FUNDAÇÃO ESTADUAL DO MEIO AMBIENTE

Unidade Regional de Regularização Ambiental Zona da Mata - Coordenação de Análise Técnica

Parecer Técnico FEAM/URA ZM - CAT nº. 100/2026

Parecer Técnico FEAM/URA ZM - CAT nº. 100/2026 - SEI nº 142231154			
PROCESSO SLA Nº: 11347/2026	**SITUAÇÃO:** Sugestão pelo deferimento.		
EMPREENDEDOR:	Madeiras Liberdade Indústria e Comércio Ltda	**CNPJ:**	61.266.152/0001-25
EMPREENDIMENTO:	Madeiras Liberdade Indústria e Comércio Ltda	**CNPJ:**	61.266.152/0001-25
MUNICÍPIO:	Acaiaca	**ZONA:**	Rural
CRITÉRIO LOCACIONAL INCIDENTE: Reserva da Biosfera, excluídas as áreas urbanas.

Figura 02: Planta do empreendimento com delimitação da faixa de Área de Preservação Permanente (APP).
Fonte: Informação complementar identificador 240021.

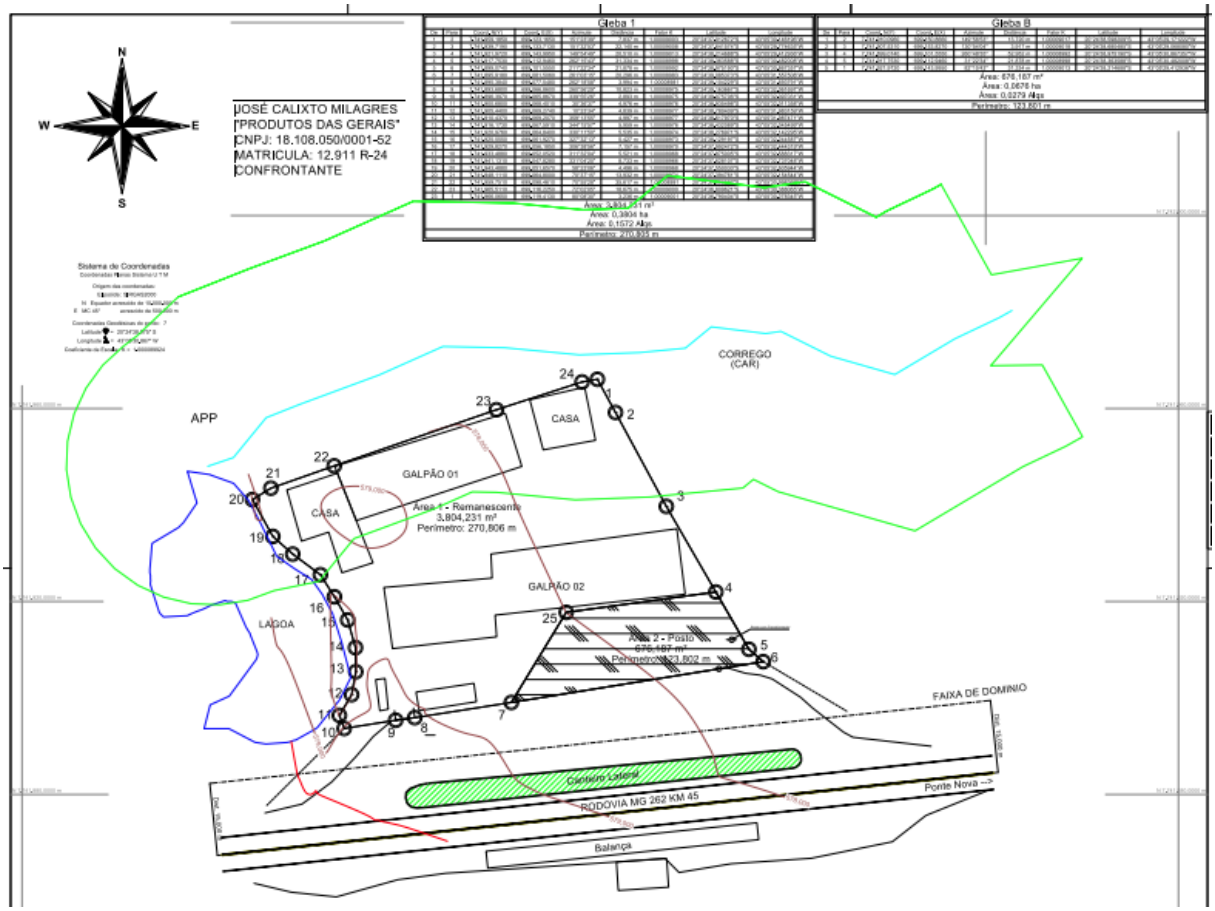
Na figura 02, esta representada a planta do empreendimento contendo a delimitação da faixa de APP.

Em resposta a informação complementar identificador 240021, consta que as instalações objeto da presente regularização encontram-se localizadas fora de Área de Preservação Permanente – APP, não havendo necessidade de intervenção em APP para instalação do empreendimento (posto de combustível) objeto deste requerimento.

Qualquer intervenção ambiental (supressão de vegetação nativa, corte de árvore isolada, intervenção em área de preservação permanente), só poderá ser realizada mediante autorização do órgão ambiental competente em processo administrativo próprio.
